VILLENEUVE-LES-BOULOC

PLAN LOCAL D'URBANISME

DEUXIEME MODIFICATION

NOTICE EXPLICATIVE

Secteur AUa-Centre sud- PLU en vigueur

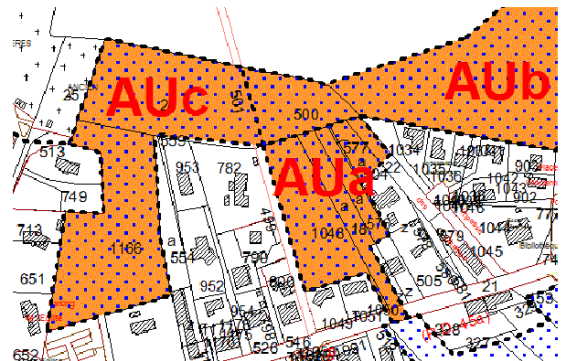
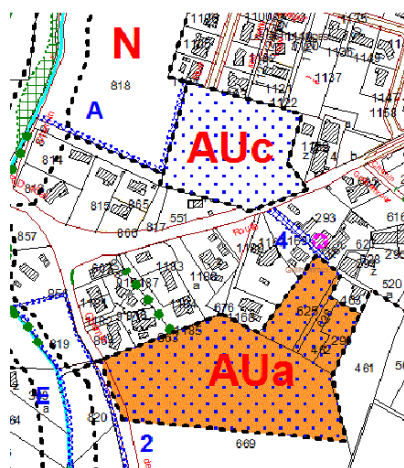
Les modifications du règlement graphique portent sur les secteurs AUa- Centre sud et AUc- Cartounades :

Cet aplat avait été omis dans les secteurs AUa centre sud et AUc Cartounades dans la première modification du PLU. Il a donc été rétabli dans la deuxième modification du PLU.

Secteur AUa-Centre sud- 2ème modification du PLU

Extrait plan de zonage en vigueur

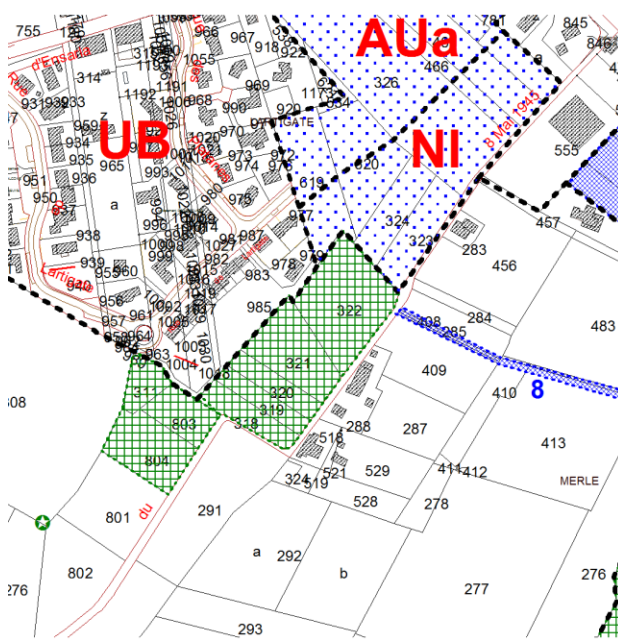
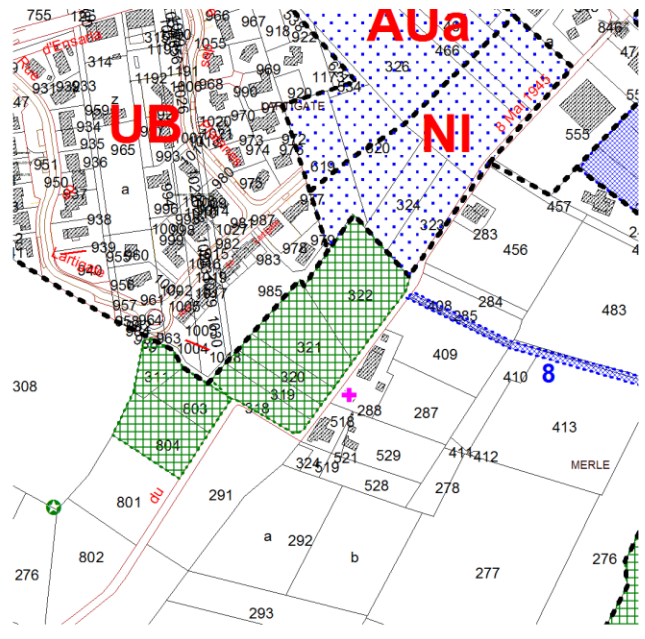
Le plan de zonage (règlement graphique) sera modifié :

Extrait plan de zonage : projet de 2ème modification
 (croix : changement de destination possible)

Extrait plan de zonage : projet de 2ème modification
(croix : changement de destination possible)

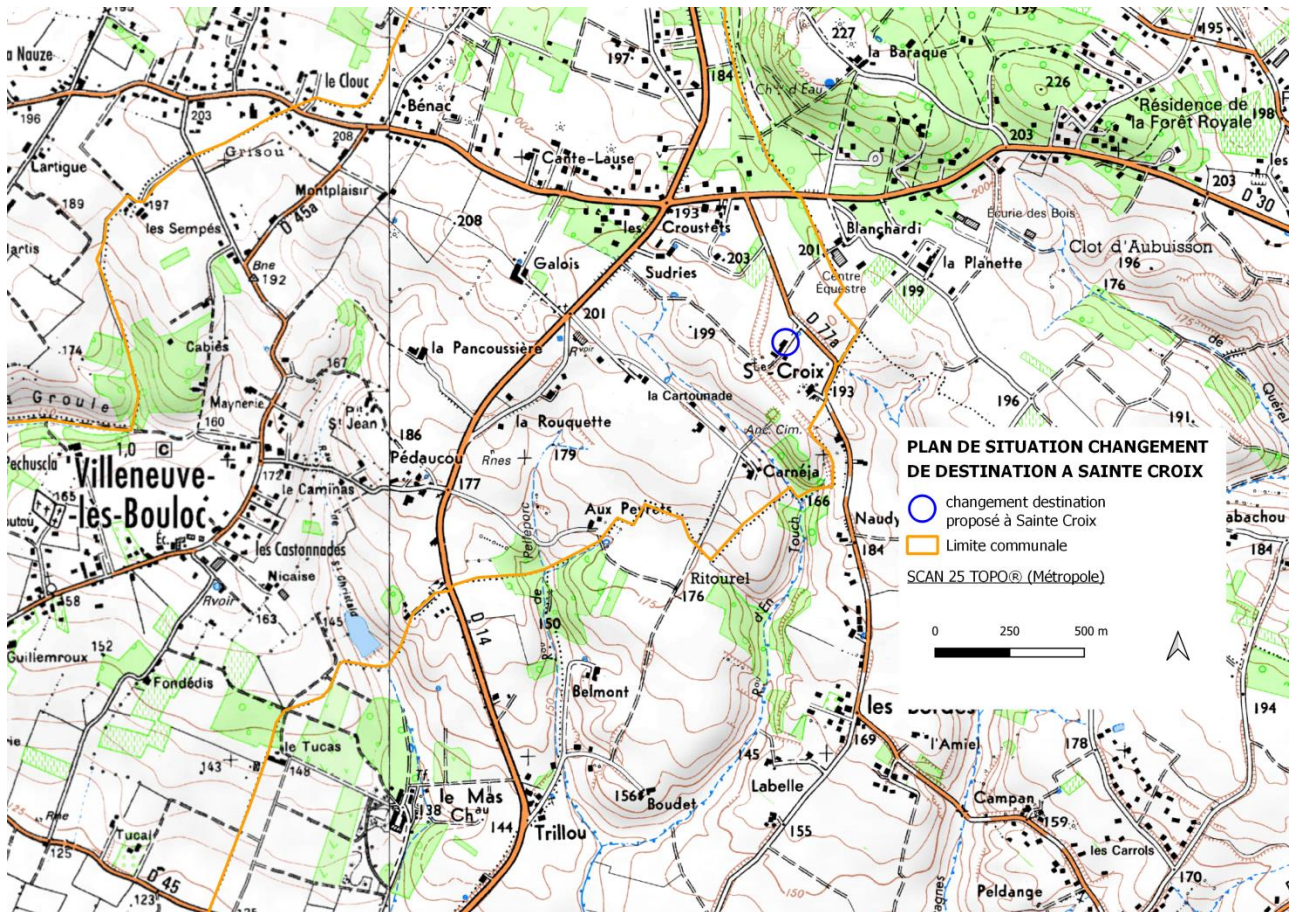
Le plan de zonage (règlement graphique) sera modifié :

Extrait plan de zonage en vigueur

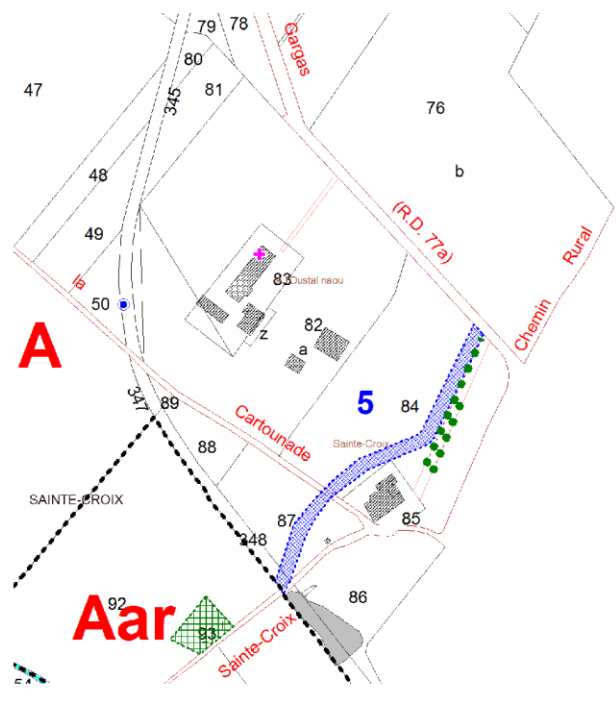
Le plan de zonage (règlement graphique) sera modifié :

Extrait plan de zonage : projet de 2ème modification
(croix : changement de destination possible)

Extrait plan de zonage en vigueur

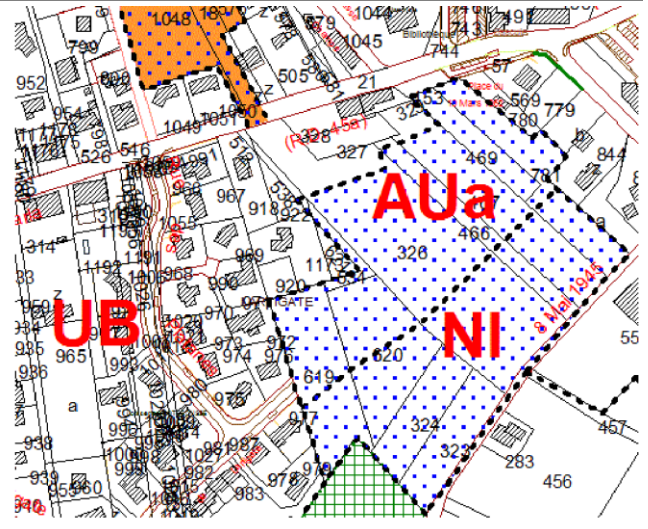
La zone AUa de Lartigate est diminuée de 0.2Ha :

Extrait plan de zonage : projet de 2ème modification

OAP DE LARTIGATE : MODIFICATION PROJETEE DANS LA 2^{ème} MODIFICATION

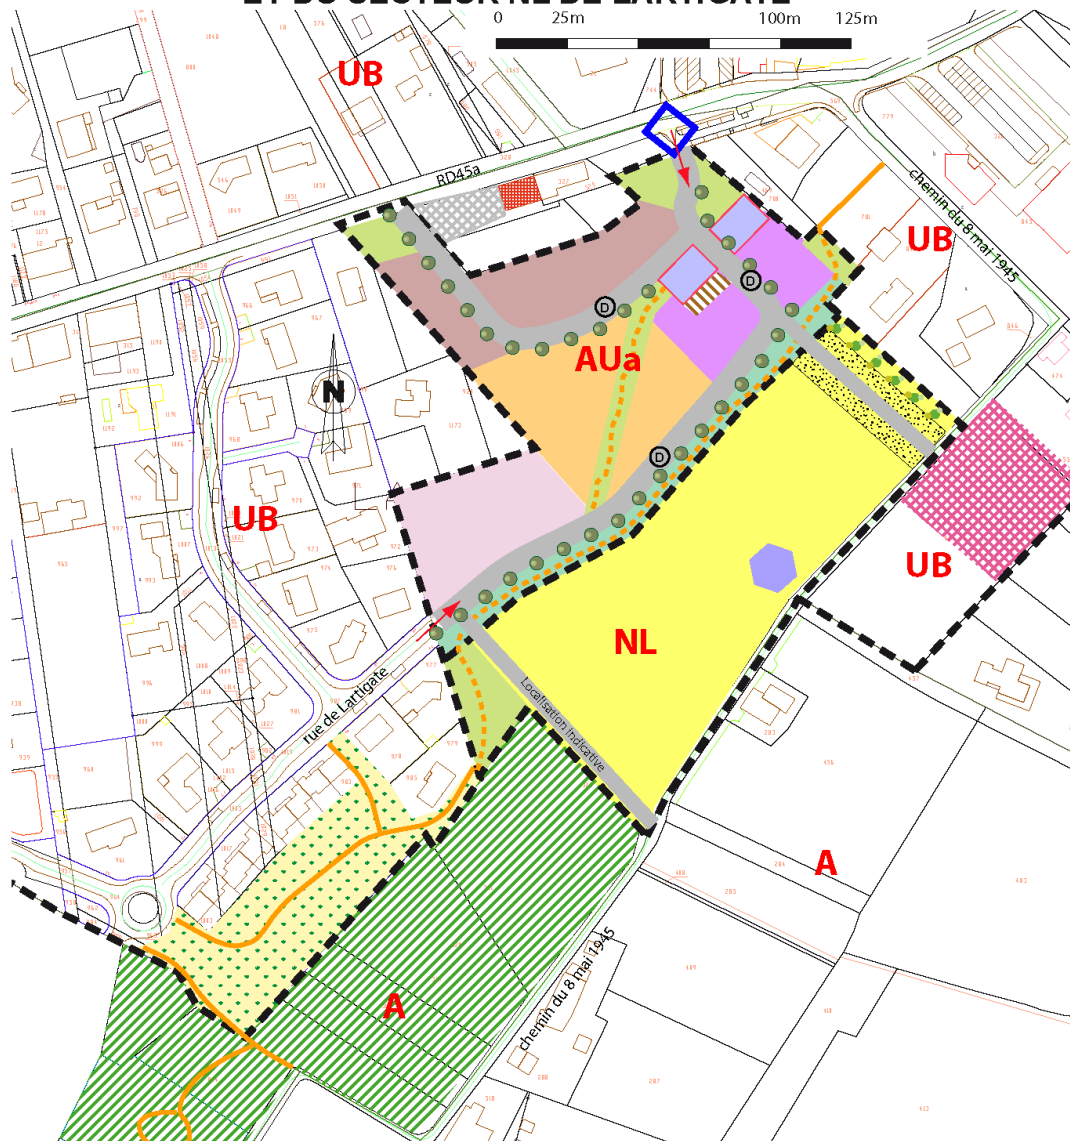
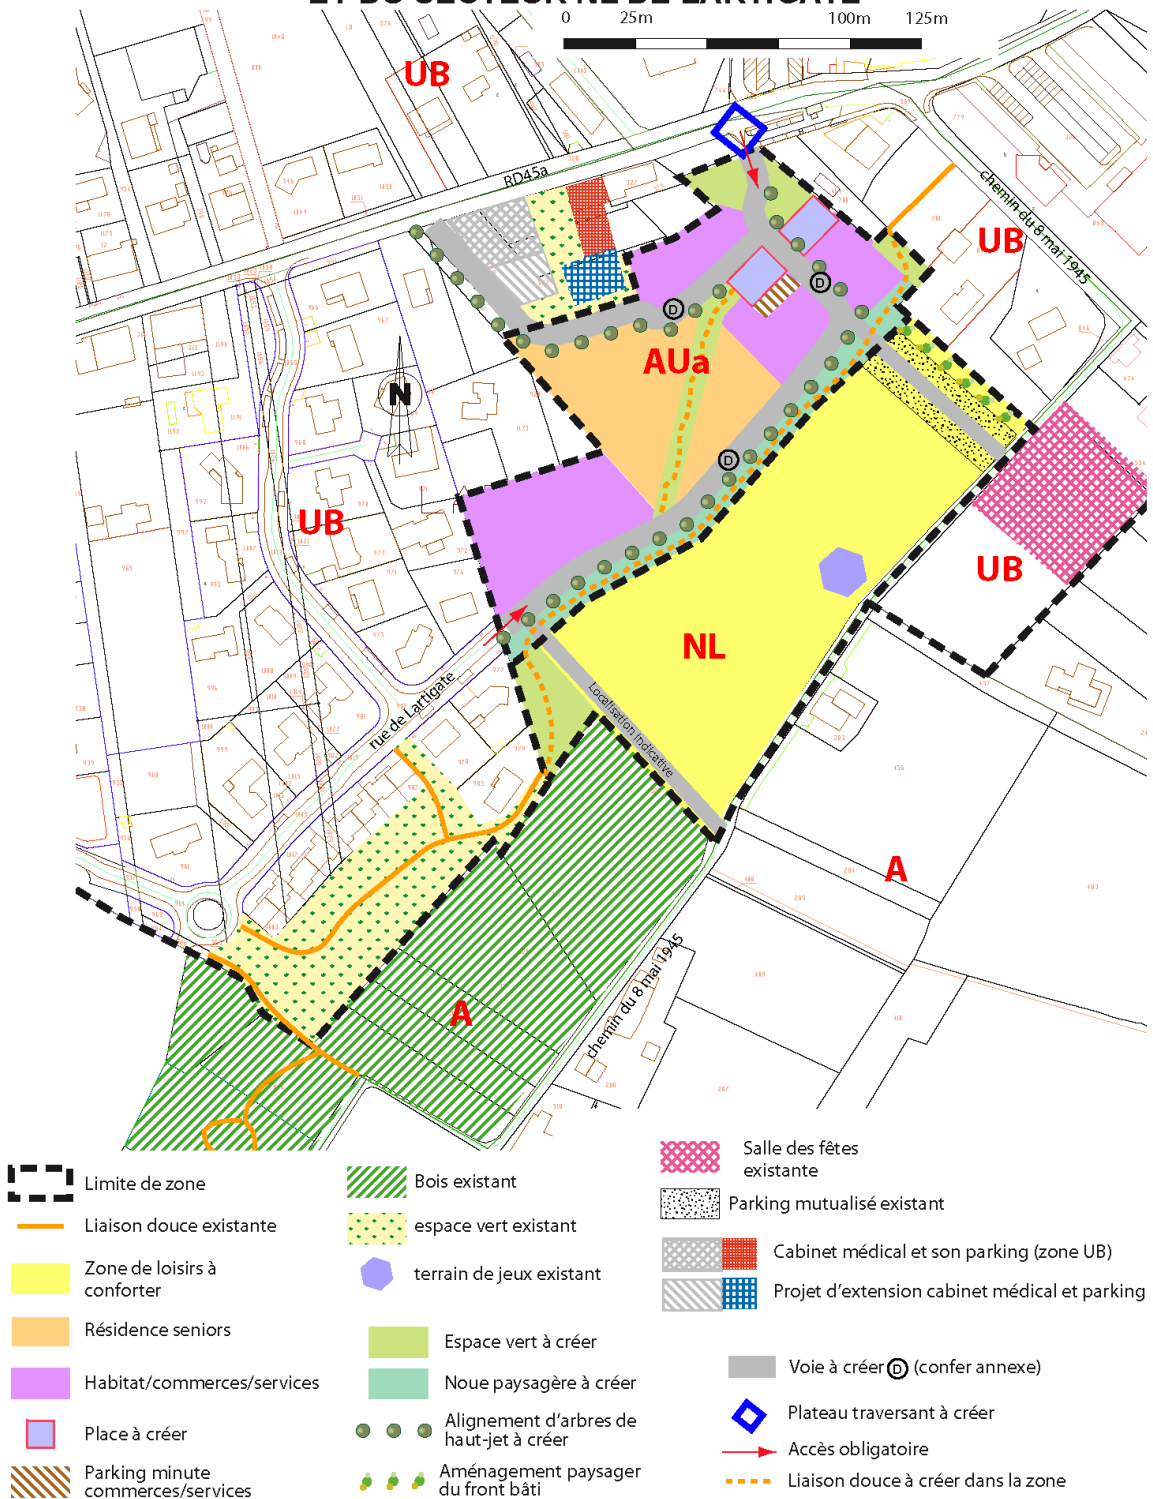
L'OAP de la zone AUa de Lartigate est modifiée :

La diminution de la surface de la zone AUa entraîne une modification de l'OAP même si les partis pris restent inchangés, notamment en ce qui concerne la densité de 20 logements à l'hectare. En effet, la diminution de la surface de la zone rend inopérant la création de maisons de ville initialement prévue. L'OAP modifiée prend également en compte les réalisations effectuées depuis l'approbation du PLU en 2019 : entre temps, la salle polyvalente a été construite, et le parking mutualisé réalisé.

TRANCHE 1 **Surface à urbaniser : 1.73 Ha - Densité demandée : 20 L/Ha**
ZONE AUa Nombre de logements : 34 logements environ
